**6. CPE.9.20. DMOSM – Empreitada “Requalificação e Ampliação da Escola Básica Este S. pedro” – 4ª Modificação objetiva ao contrato (MOC 4).**

**CPE.9.20. DMOSM – “REQUALIFICAÇÃO E AMPLIAÇÃO DA ESCOLA BÁSICA DE ESTE S. PEDRO”**

**4ª MODIFICAÇÃO OBJETIVA DO CONTRATO DA EMPREITADA**

## MODIFICAÇÃO OBJETIVA DO CONTRATO 04

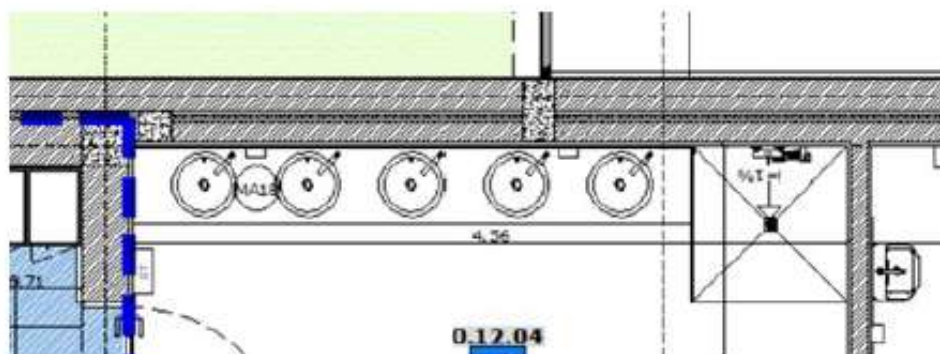
Em relação ao Armário existente na instalação sanitária do jardim de infância, o projeto indica como um Armário M18 (cacifos salas jardim de infância) e o mapa de quantidade apresenta 02 armários M18 que estão localizados no vestibulo (0.12.01). Julga-se que este armário não seja um M18 devido a sua localização e utilização. Após análise detalhada verificou-se que este Armário não está quantificado no Mapa de Quantidades e nem apresenta Pormenor Construtivo.

Posto isto, devido a fase atual da obra, podemos confeccionar o armário em questão de acordo com o pormenor MA.602.00 – Mapa de Armários (MA02 + MA03 + MA04 + MA05) respeitando o indicado em projeto DG.101.00 – Planta Piso?

A E.Projetista esclareceu que, após ser alertada para o facto via correio eletrónico, para a execução do armário em questão deve ser consultado o desenho do pormenor DP.207.00 – I.S do Jardim de Infância. (Anexo 05)

## IP.02.00 – Planta Implantação

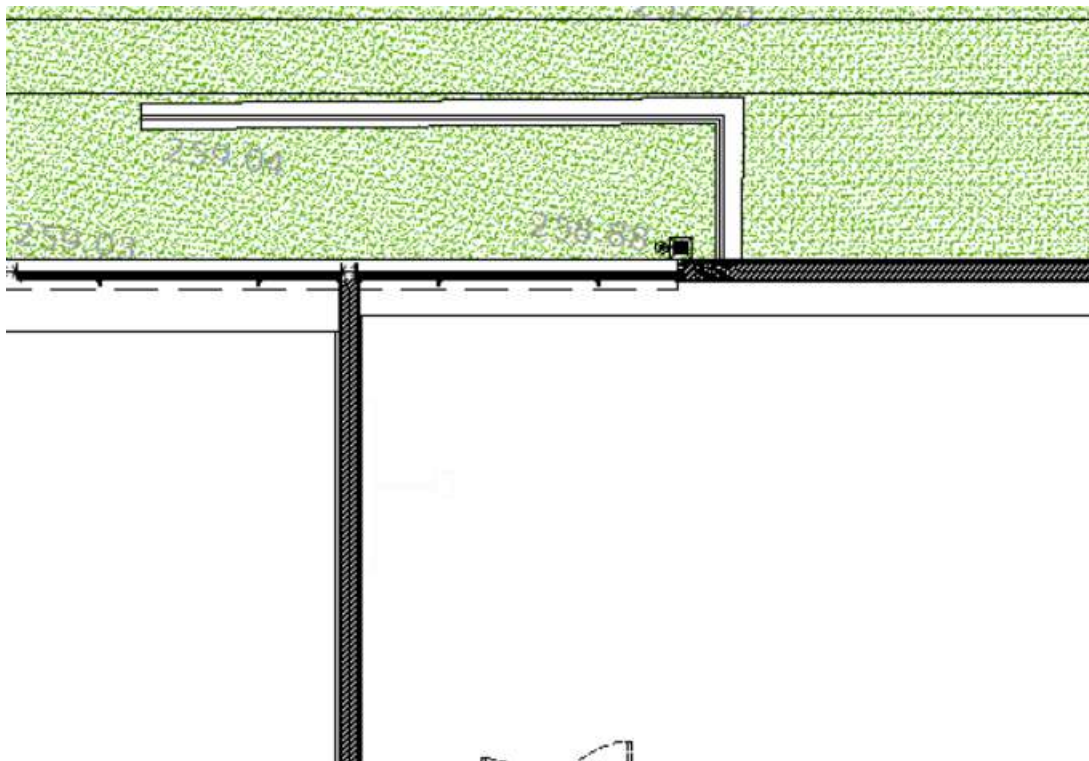
Durante a preparação dos arranjos exteriores constatou-se a necessidade de um muro na lateral do edifício para encosto das terras e do jardim que, embora seja mencionado em projeto arquitetónico IP.02.00 Planta de Implantação (Anexo 06), não está previsto no projeto de estrutura nem consta no Mapa de Quantidade. À data de 11/03/2023 a E.Executante solicitou esclarecimento através do Pedido de Esclarecimento PE Nº 30 (Anexo 07).

16/03/2023: Foi solicitado esclarecimento referente ao muro de suporte previsto em projeto arquitetónico (IP.02:00 Planta de implantação) e não previsto no projeto de estruturas. Não há detalhamento e não consta no Mapa de Quantidade. Ficou definido em

A E. Projetista, presente em reunião de obra realizada à data de 16/03/2023 definiu que o muro deverá ser executado com uma largura de 20,0cm. Iniciar na mesma altura do já executado e finalizar a “morrer a zero”. Instalar grade de proteção. Ata de Reunião Nº 61 (Anexo 08)

16/03/2023: Foi solicitado esclarecimento referente ao muro de suporte previsto em projeto arquitetónico (IP.02:00 Planta de Implantação) e não previsto no projeto de estruturas. Não há detalhamento e não consta no Mapa de Quantidade. Ficou definido em reunião de obra com a presença da E.Projetista que o muro deverá ser executado com uma largura de 20,0cm. Iniciar na mesma altura do já executado e finalizar a "morrer em zero". Instalar a grade de proteção conforme previsto em projeto.

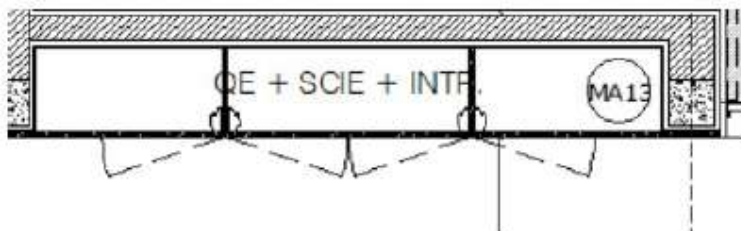
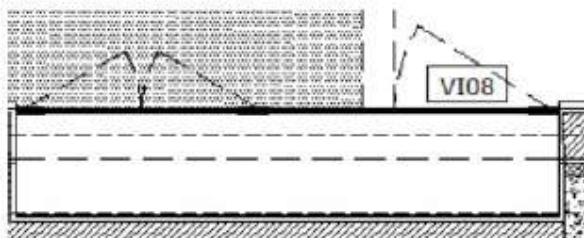
Referente ao Armário MA13, no local destinado aos equipamentos não há espaço suficiente para o que é previsto instalar.

- Quadro elétrico;
- Quadro SCIE;
- Quadro Intrusão
- Quadro AVAC
- Carretel

Deste modo não conseguimos colocar o carretel neste armário.

Podemos instalar o carretel no local abaixo indicado, diminuindo o tamanho do VI08?

O assunto foi encaminhado à E. Projetista à data de 07/03/2023 via correio eletrónico (Anexo 13) que optou pela criação de um novo armário no corredor de distribuição para alojar o carretel conforme registado na Ata Nº 62 (Anexo 14)
